審査面談時の提出書類リスト  
(浜岡4号炉低圧車軸クリアランス認可申請)

2020年7月9日  
中部電力株式会社

## 浜岡4号炉低圧車軸クリアランス認可申請書に対するコメントリスト（案）

## 浜岡4号炉低圧車軸へのクリアランス制度適用に関する審査基準の要求事項への適合性確認 (1/13)

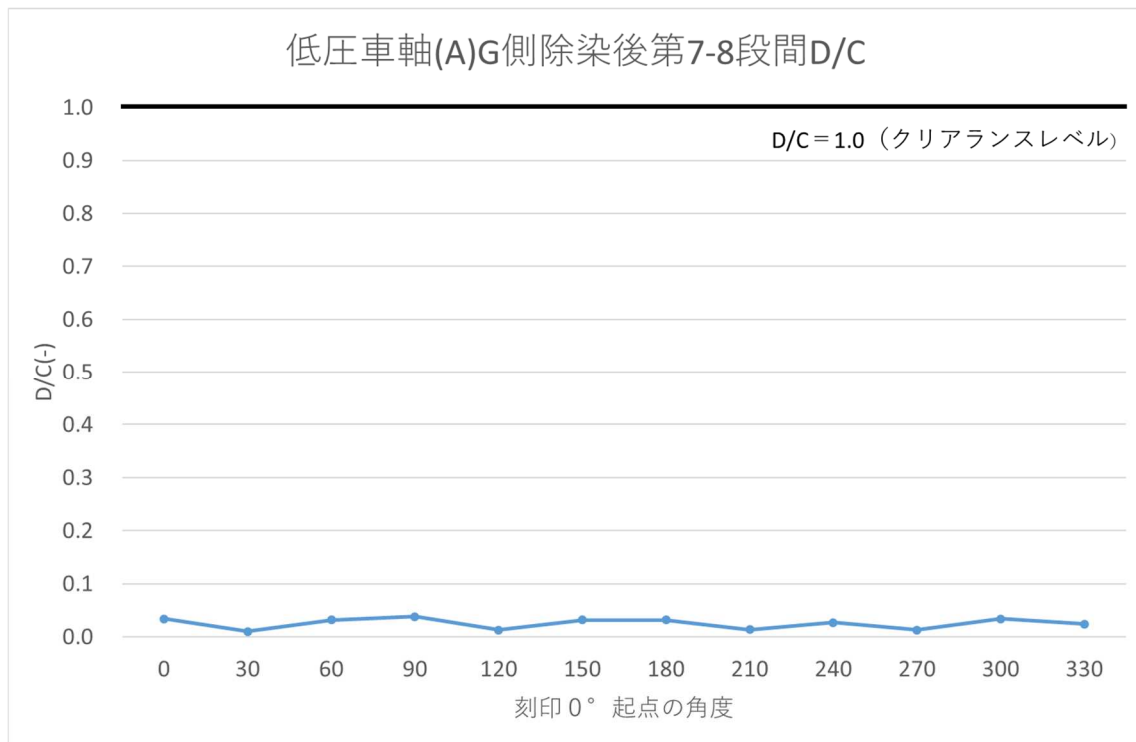
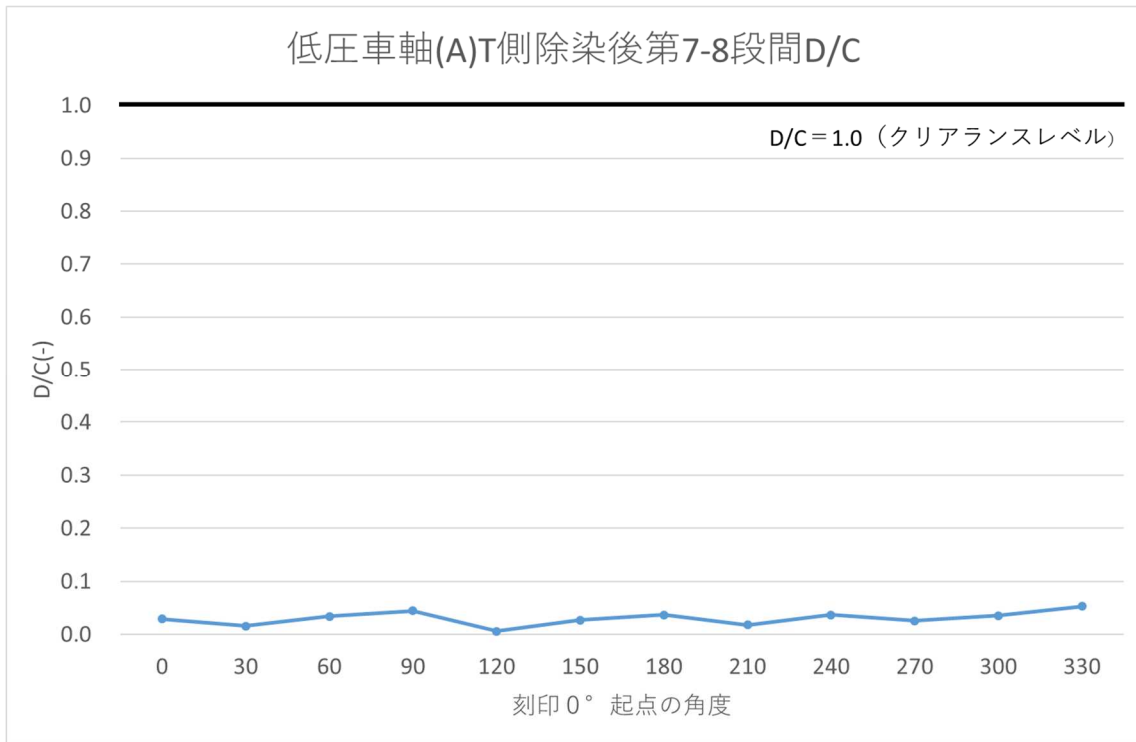
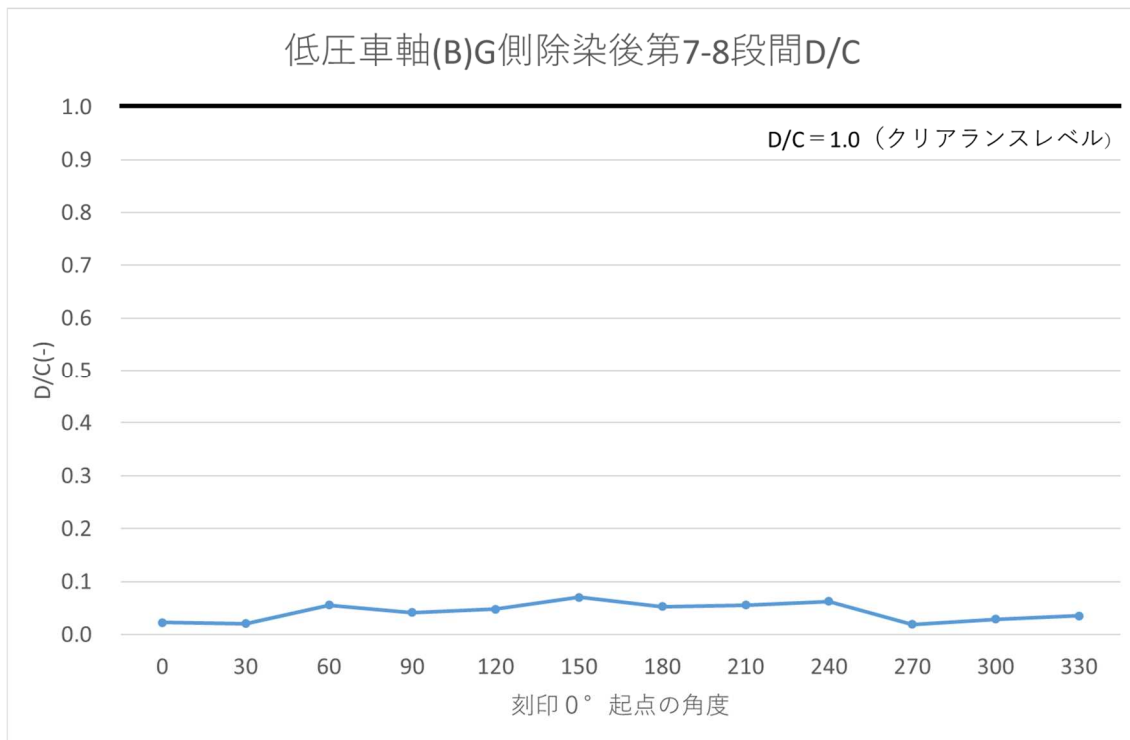
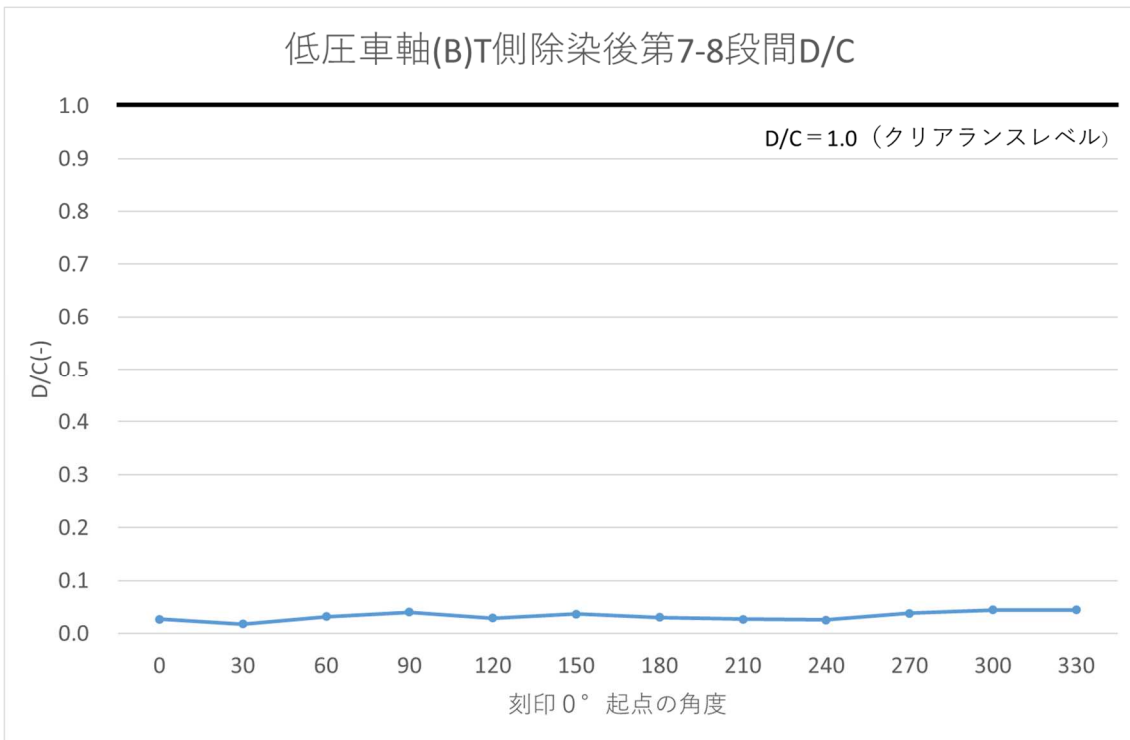
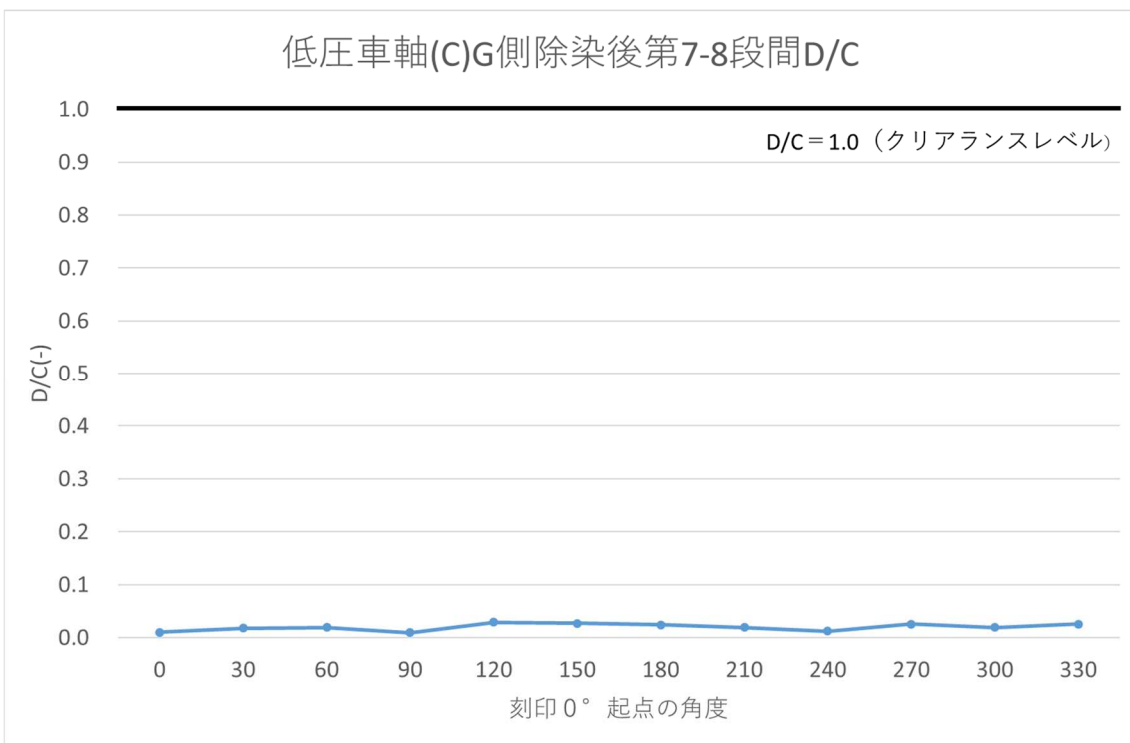
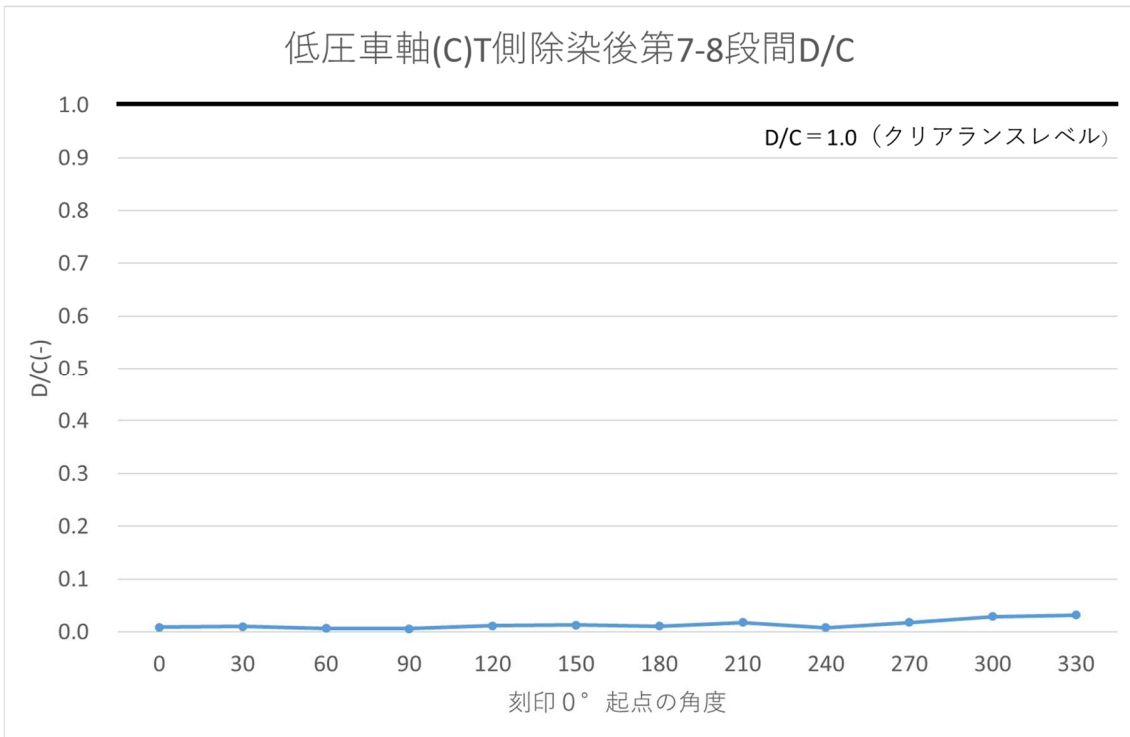
No.	Page	質問・コメント等
2		添付書類四に関して、サンプリング測定は、全ての測定単位の $\Sigma(D/C)$ が1以下であることが前提条件なので、この前提条件を満足していることを明記すること。 (なお、同程度の汚染であることは、複数の対象物を一つの測定単位とした場合の前提条件である)。

- ・構造：本文(六 放射能濃度の評価単位、1. 単位に関する説明)において、『「評価単位」は、「(本文) 図-4」に示すように、同一構造となる箇所を選定し、低圧車軸を仮想的に分割して設定する。「測定単位」は、放射能濃度の均一性に配慮するため、汚染の履歴を考慮して汚染の程度が大きく異なる箇所が同一の「測定単位」とならないよう、「評価単位」を仮想的に分割して設定する。』と記載している。
- ・汚染の履歴確認：低圧車軸の周方向の汚染状況の調査結果は、「認可申請書(添付2) 図-1(3/4),(4/4)」に記載している。低圧車軸(B)第7-8段間の周方向の表面汚染密度(除染前)は、代表16点を確認し、 $1.4\sim 1.9\text{Bq/cm}^2$ で同程度である。低圧車軸(B)第7-8段間の周方向の表面汚染密度(除染後)は、代表24点を確認し、 $0.11\sim 0.44\text{Bq/cm}^2$ である。除染作業により表面汚染密度は小さくなるとともに、除染作業のムラ及び絶対値の低下により多少のバラつきは発生しているものの、低いレベルで同程度である。
- ・除染：全て除染済みであることを申請書に記載している。
- ・当該対象物の放射能濃度が概ね同じであること：添付書類二において「低圧車軸(B)第7-8段間の周方向の表面汚染密度(除染後)は、代表24点を確認し、 $0.11\sim 0.44\text{Bq/cm}^2$ である。除染作業により表面汚染密度は小さくなるとともに、除染作業のムラ及び絶対値の低下により多少のバラつきは発生しているものの、低いレベルで同程度である。」と記載している。

- ・本文六に『「評価単位」を構成する代表「測定単位」1個の放射能濃度を基に「測定単位」間のバラツキを考慮して「評価単位」の放射能濃度を決定する。』と記載し、具体的な方法は添付書類五に記載している。

- ・添付書類四において「二次的な汚染による汚染の程度は、  
放射能濃度 ( $^{60}\text{Co}$ ) は  $0.01\text{Bq/g}$  程度、 $D/C$  ( $^{60}\text{Co}$ ) は  $0.1$  程度と評価した。また、  
同様に放射能濃度 ( $^{60}\text{Co}$ ) を求めると  $0.03\text{Bq/g}$  となり、 $D/C$  ( $^{60}\text{Co}$ ) は  $0.3$  程度であり基準値を下回ると評価した。以上より、二次的な汚染による「測定単位」の評価対象核種の  $D/C$  ( $^{60}\text{Co}$ ) は  $1$  以下であると評価した。」と記載している。
- ・また、二次的な汚染の実測により、「測定単位」の評価対象核種の  $D/C$  ( $^{60}\text{Co}$ ) は  $1$  以下であることを確認した結果を次頁以降に図示する。
